添付書類六「5.地震」を以下のとおり補正する。

第1.2.1.b-4図 F-I Ⅲ断層+F-IⅣ断層+F-IⅤ断層による地震のロジックツリー

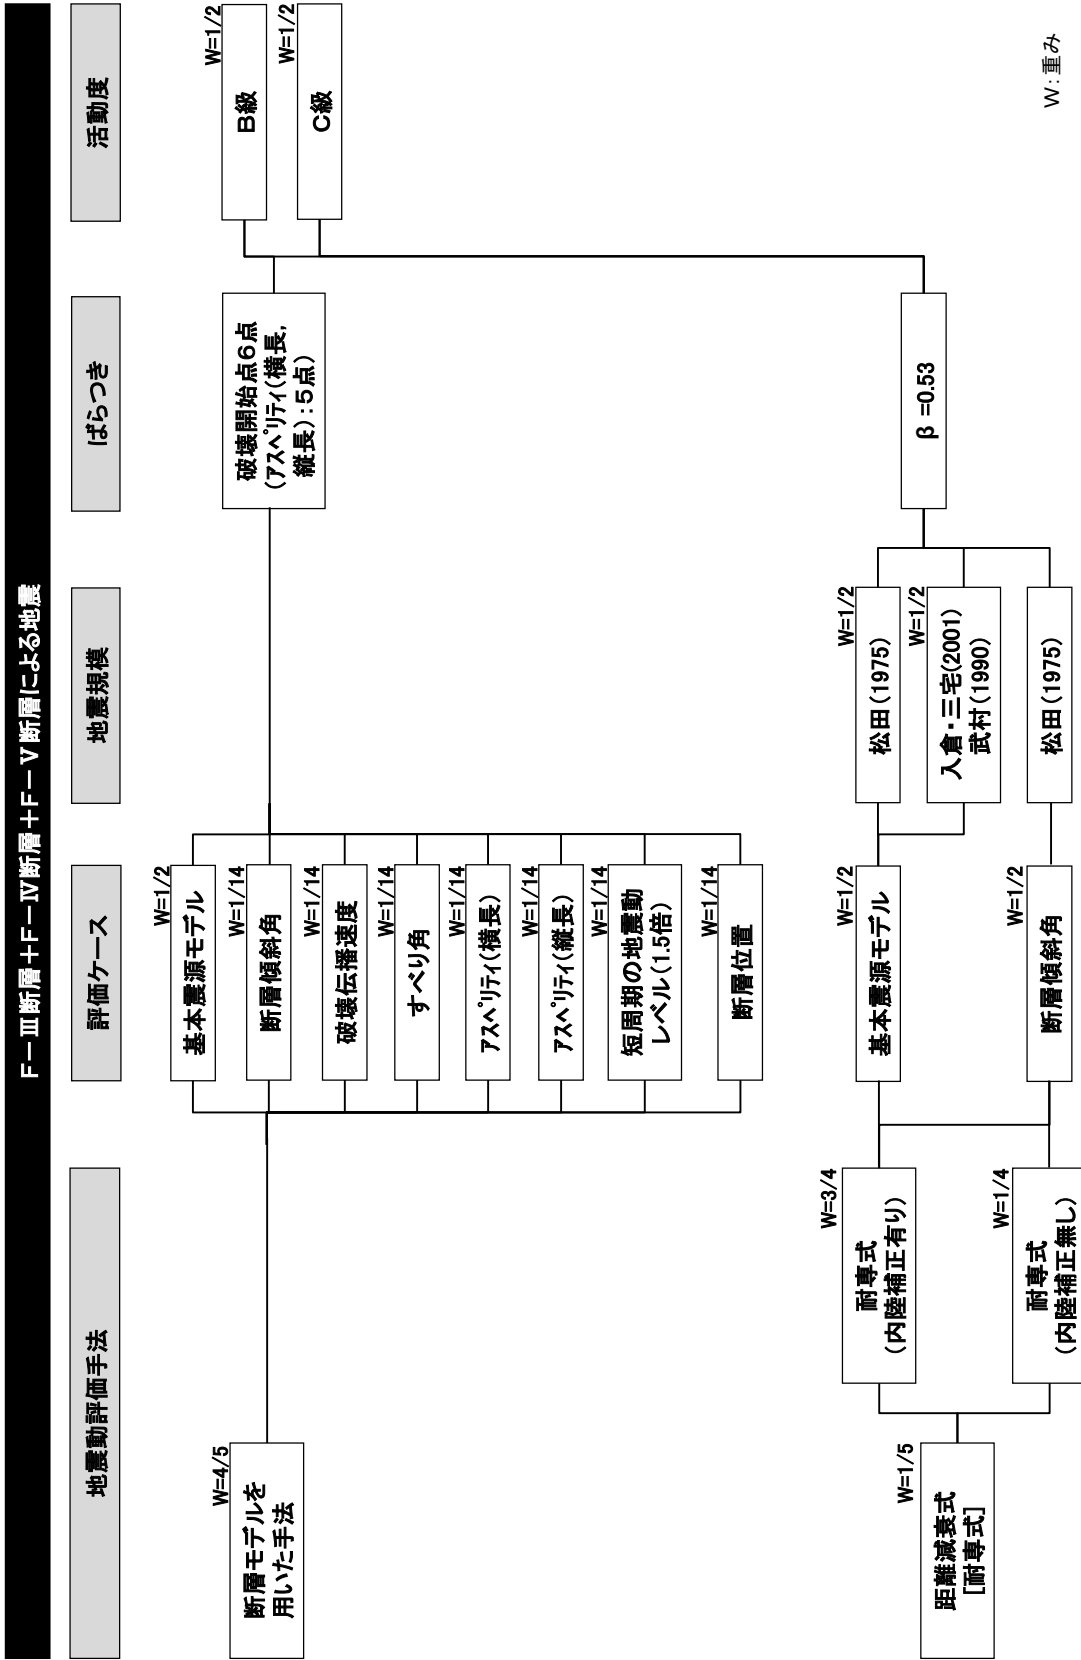
頁	行	補正前	補正後
1.2.1-66		第1.2.1.b-2表 敷地周辺の活断層諸元(F-Ⅲ断層+F-Ⅳ断層+F-Ⅴ断層による地震)	別紙10-追2-3に変更する。
1.2.1-104		第1.2.1.b-3図 宍道断層による地震のロジックツリー	別紙10-追2-4に変更する。
1.2.1-105		第1.2.1.b-4図 F-Ⅲ断層+F-Ⅳ断層+F-Ⅴ断層による地震のロジックツリー	別紙10-追2-5に変更する。
1.2.2-24		第1.2.2.a-1図(2) 津波防護施設及び浸水防止設備の設置概要(取水槽エリア)	第1.2.2.a-1図(2) 津波防護施設及び浸水防止設備の設置概要(取水槽エリア)
(Ⅱ 原子炉格納容器の温度及び圧力に関する評価)			
11	下13	…原子炉格納容器の上蓋フランジ…	…原子炉格納容器の上ふたフランジ…
